**OGGETTO:** PROGETTO DI UN IMPIANTO AGRO-FOTOVOLTAICO COLLEGATO ALLA RTN CON POTENZA NOMINALE DC DI 39.992,40 KWP E UNA POTENZA NOMINALE AC 33.089 KW DA REALIZZARSI NEL COMUNE DI PACECO (TP) - C/DA XIGGIARE

**Procedimento:** “Procedura di Valutazione di Impatto Ambientale (V.I.A.) nell’ambito del Provvedimento Autorizzatorio Unico Regionale (P.A.U.R.) ai sensi dell’art. 27-bis del D. Lgs 152/2006 e ss.mm.ii.

PARERE INTERMEDIO CONCLUSIVO N. 240/2026 del 30/03/2026

**VISTO** l'elaborato RS06EPD004011 Planimetria opere di mitigazione e aree a sfruttamento agricolo impianto

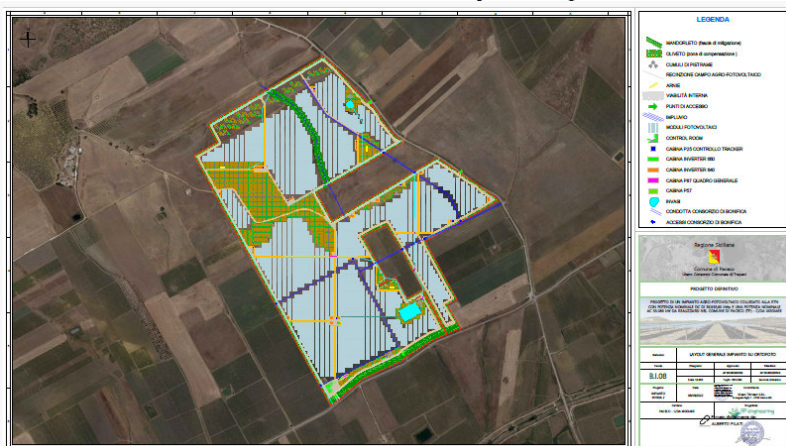
**CONSIDERATO** che il Proponente nell'elaborato controdeduzioni al PII n. 100/2022 del 27/05/2022 riporta che: *È stata prodotta la II emissione della Tavola B.2.19 - Planimetria opere di mitigazione e aree a sfruttamento agricolo impianto (Codice: RS06EPD004011), la quale contiene i dettagli relativi alla fascia mitigazione.*

**VALUTATO** quanto riportato dal Proponente la criticità n 21 è **superata**

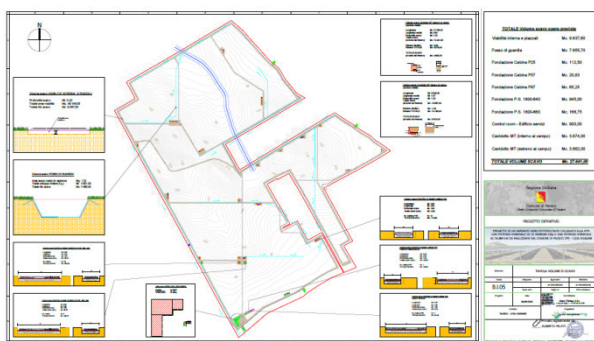
Devono essere prodotti:

- allegati grafici (planimetria, profili, sezioni) relativi alle modificazioni della morfologia (movimenti di terra, viabilità esistente e di progetto ecc.) corredati dal calcolo degli scavi e dei riporti;*
- allegati grafici relativi alla modificazione della compagine vegetale;*
- allegati grafici relativi alle modificazioni dello skyline naturale e antropico.*

**VISO** l'elaborato RS06EPD0072I1 "tavola volumi di scavo", dove sono stati riporti i particolari dei lavori in scavo e la quantificazione del materiale che sarà movimentato per complessivi mc 27.641,00

TOTALE Volume scavo opere previste	
Viabilità interna e piazzali	Mc. 9.837,60
Fosso di guardia	Mc. 7.855,70
Fondazione Cabina P25	Mc. 112,50
Fondazione Cabina P57	Mc. 20,63
Fondazione Cabina P87	Mc. 65,25
Fondazione P.S. 1800-640	Mc. 945,00
Fondazione P.S. 1800-660	Mc. 168,75
Control room - Edificio servizi	Mc. 900,00
Cavidotto MT (interno al campo)	Mc. 3.874,00
Cavidotto MT (esterno al campo)	Mc. 3.862,00
<b>TOTALE VOLUME SCAVO</b>	<b>Mc. 27.641,00</b>

**VISTO** l'elaborato RS06EPD0040I1 *“Planimetria opere di mitigazione e aree a sfruttamento agricolo impianto”*. Seconda Emissione dove sono stati riportati i punti di passaggio della fauna

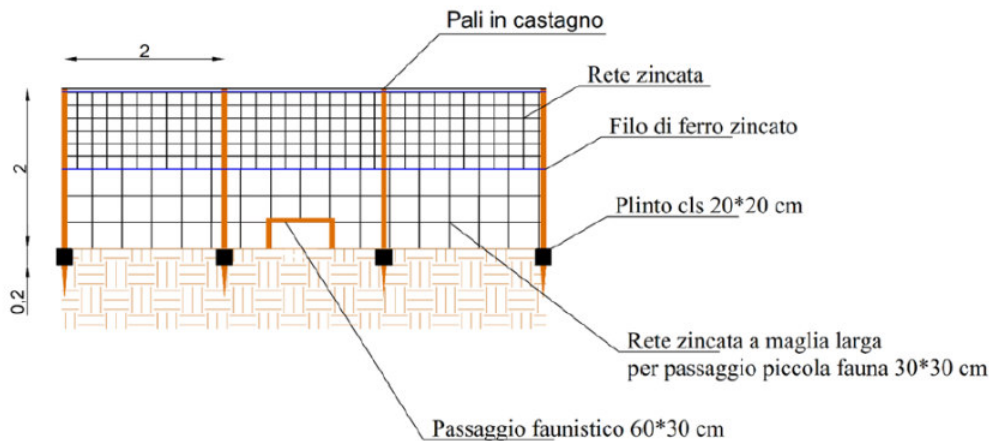
*Deve essere trasmessa idonea planimetria che preveda passaggi naturali per consentire alla fauna di attraversare l'area. I passaggi faunistici dovranno essere progettati (posizione, tipologia, dimensionamento ecc.) sulla base di uno studio sugli habitat e sulle principali specie target.*

**CONSIDERATO** che il Proponente nell'elaborato controdeduzioni al PII n. 100/2022 del 27/05/2022 riporta: *Al fine di rappresentare meglio tale situazione si rimanda all'elaborato B.2.19 – Planimetria opere di mitigazione e aree a sfruttamento agricolo impianto. Seconda Emissione (Codice: RS06EPD0040I1) in cui sono rappresentati i punti in cui saranno ubicati i passaggi faunistici. Inoltre, sono descritti nella REL \_12 – Relazione agronomica. Seconda Emissione (Codice: RS06REL0010I1), paragrafo 8.5.*

Figura 15 – Simulazione dell'effetto cumulo in riferimento agli altri progetti nel raggio di 10 km

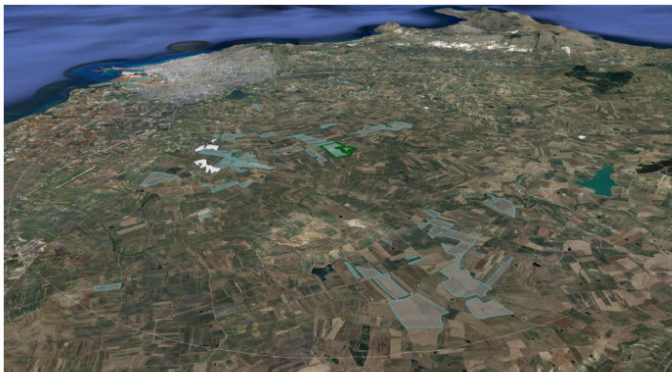
**CONSIDERATO** che il Proponente nell'elaborato controdeduzioni al PII n. 100/2022 del 27/05/2022 riporta che: *Il suddetto punto è stato sviluppato nella Relazione REL\_I.05 – Relazione Effetto Cumulo (Codice: RS06REL0024II).*

**VALUTATO** quanto riportato dal Proponente la criticità n 42 è **superata**
